工事竣工期間伸長許可申請書に関する補足説明（ご回答）

上関原子力発電所

追加地質調査計画について

意見聴取会等における専門家の意見及び調査項目

⑤ 徳山市北断層調査位置図（徳山）

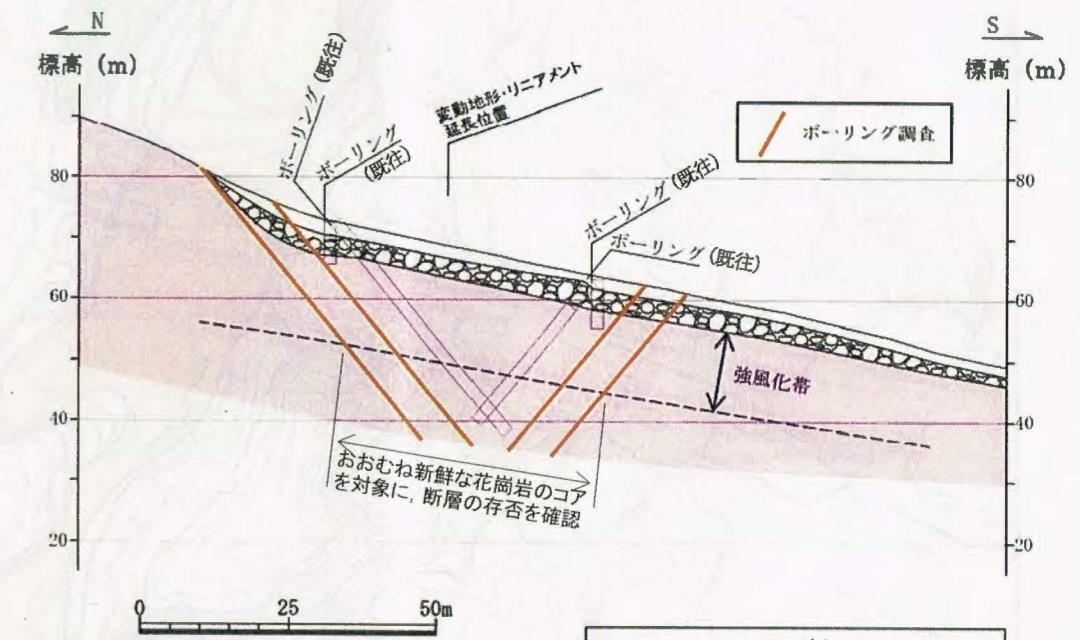
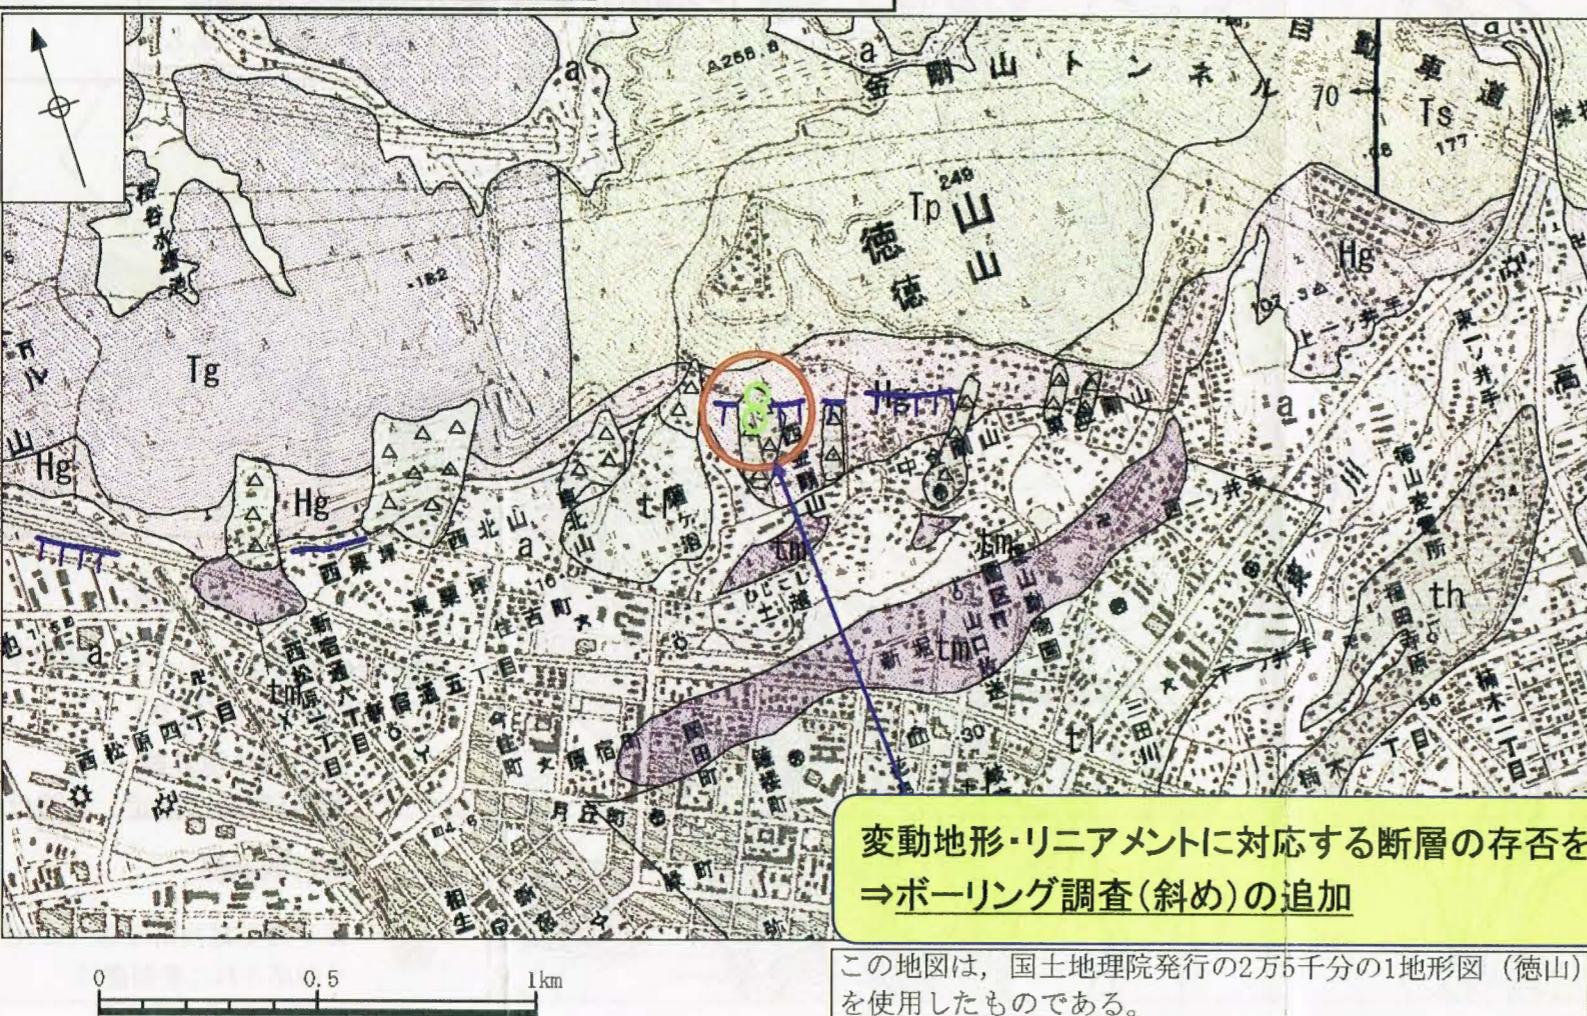
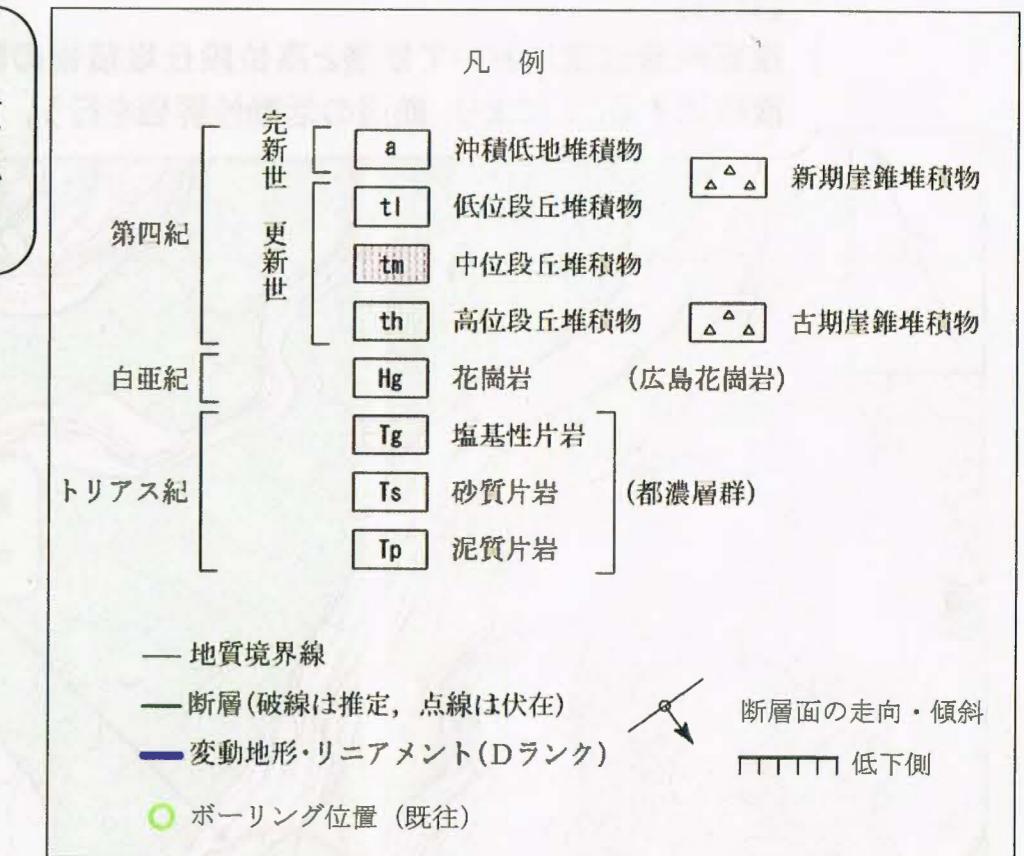
指摘番号 1-16

変動地形・リニアメント延長位置において、地質データを補強することにより、断層の存否を確認する。

⑥ 長野断層調査位置図（日積）

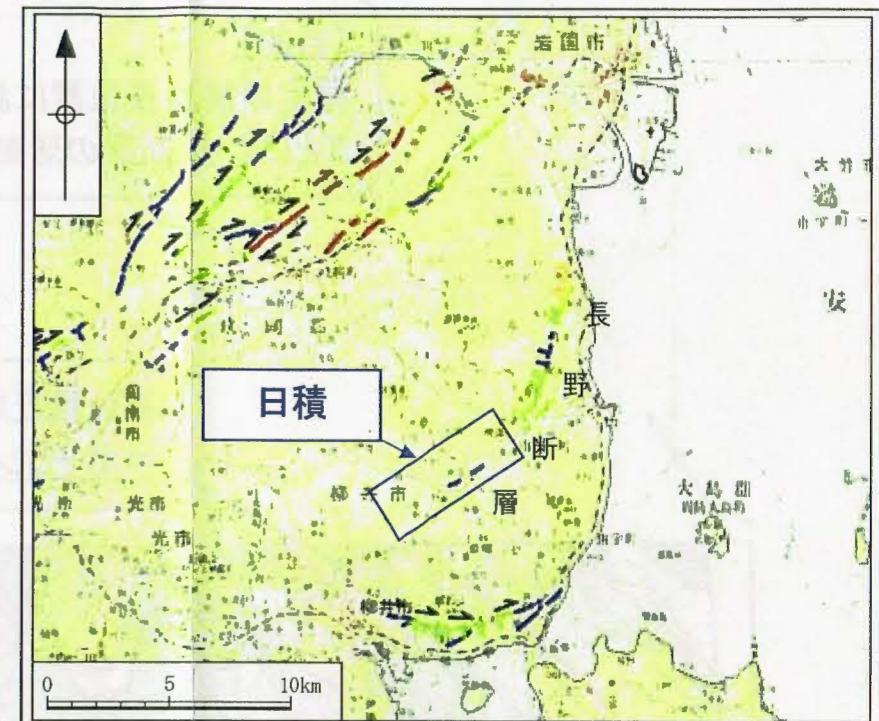
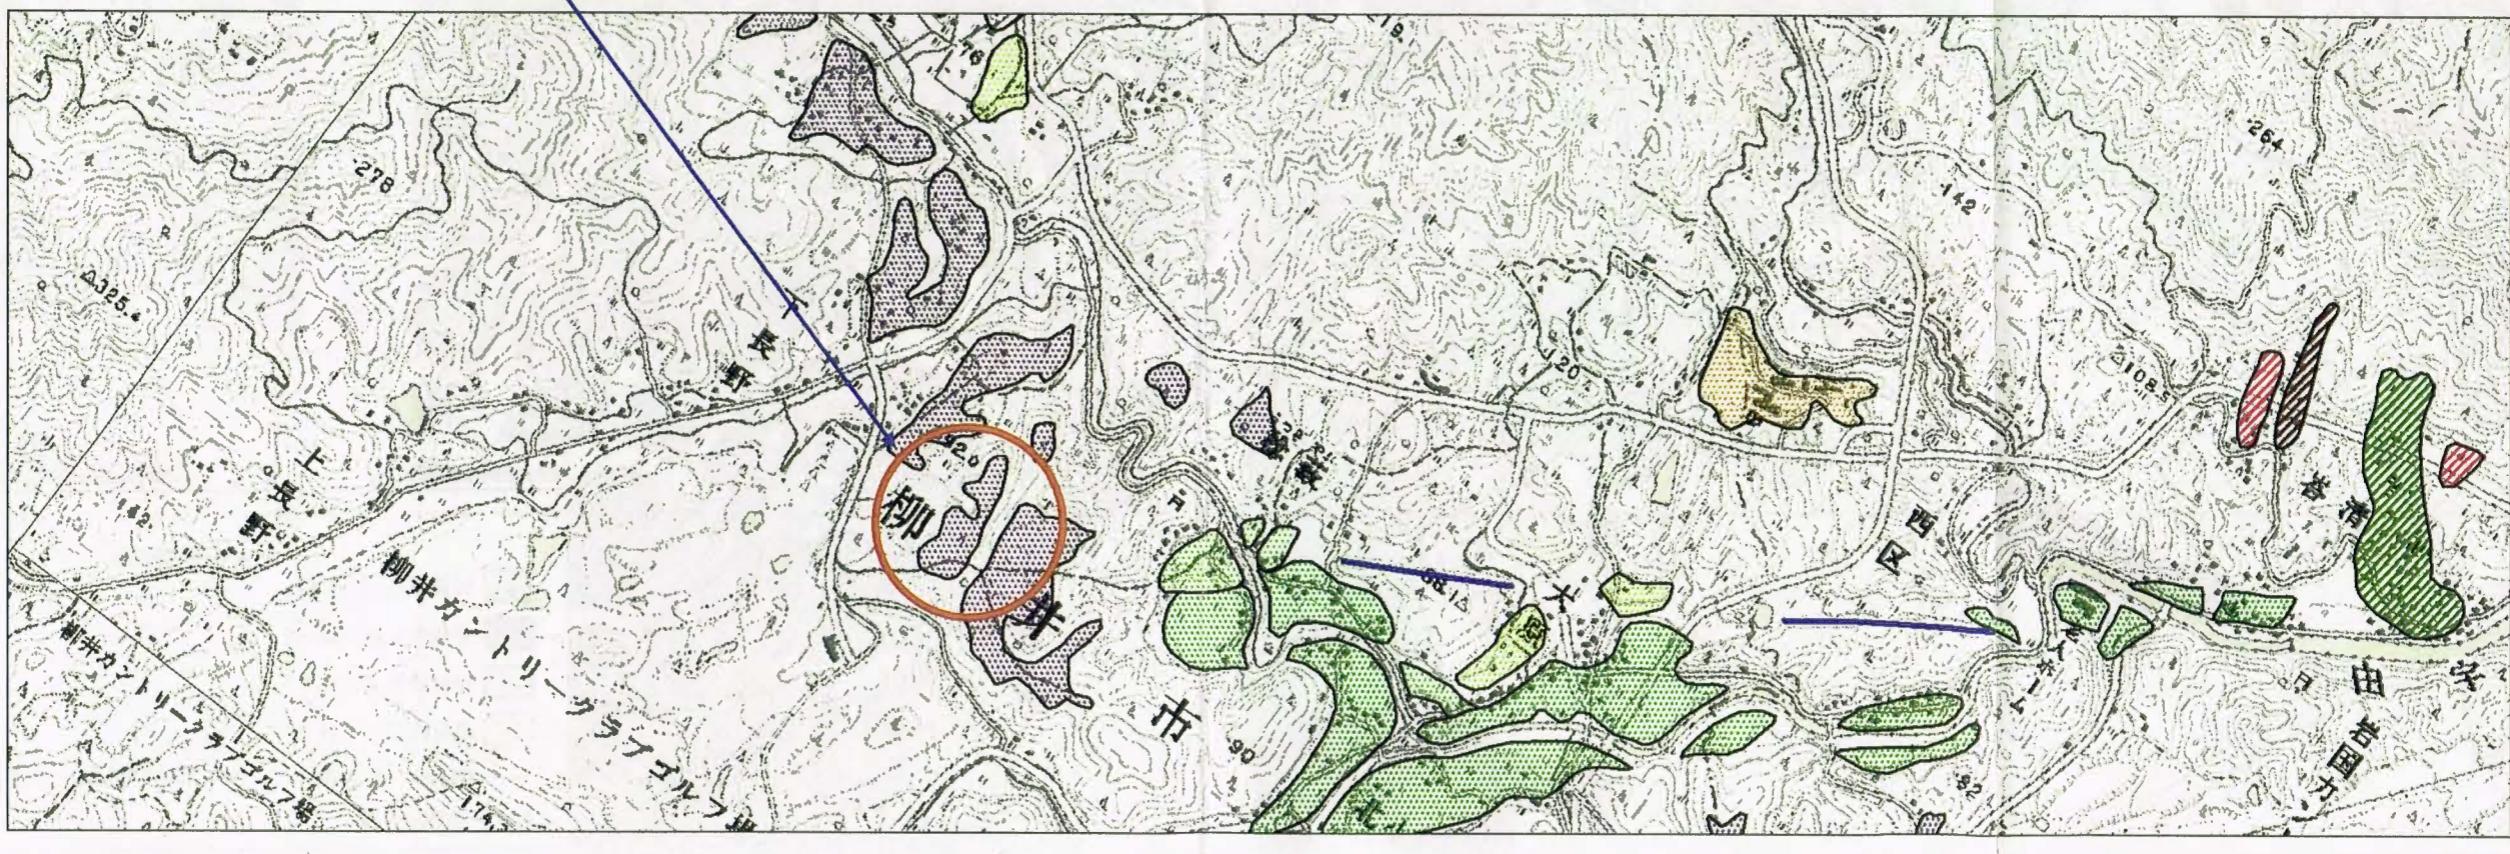
指摘番号 1-12

変動地形・リニアメント延長位置において、中位段丘堆積物の分布状況を確認することにより、断層の活動性評価を行う。

中位段丘堆積物の性状及び基底面高度分布の確認
⇒ボーリング調査、トレーニチ調査(必要に応じて)

⑦ 長野断層調査位置図（余田）

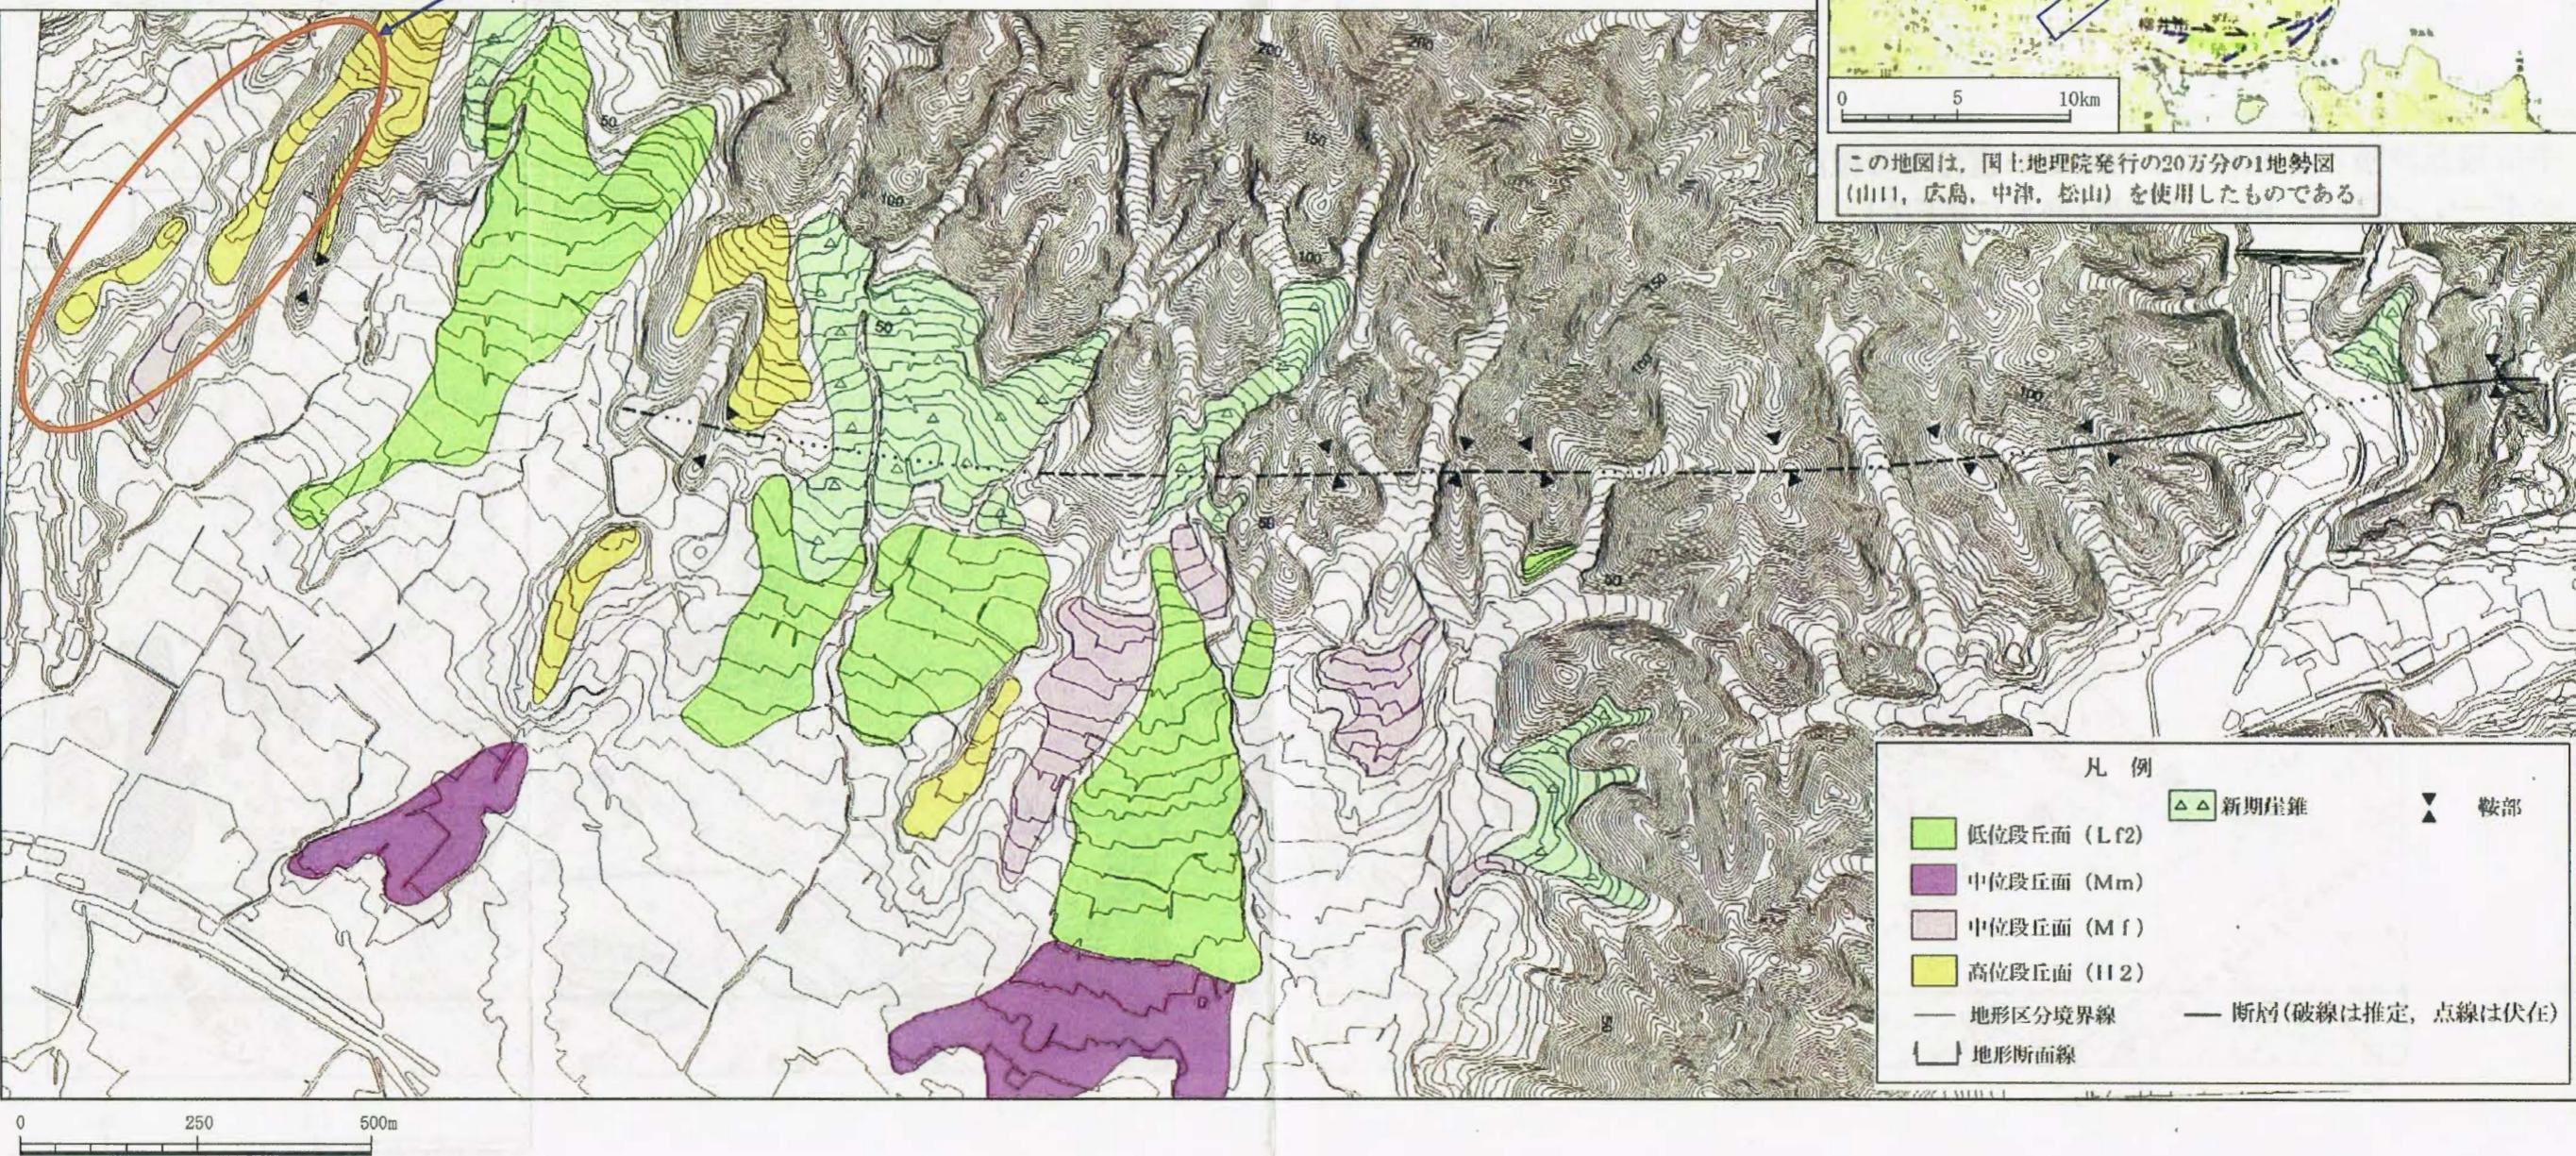
指摘番号 1-10, 1-11

推定断層延長位置において、高位段丘堆積物の分布状況を確認することにより、断層の活動性評価を行う。

高位段丘堆積物の性状及び基底面高度分布の確認
⇒ボーリング調査
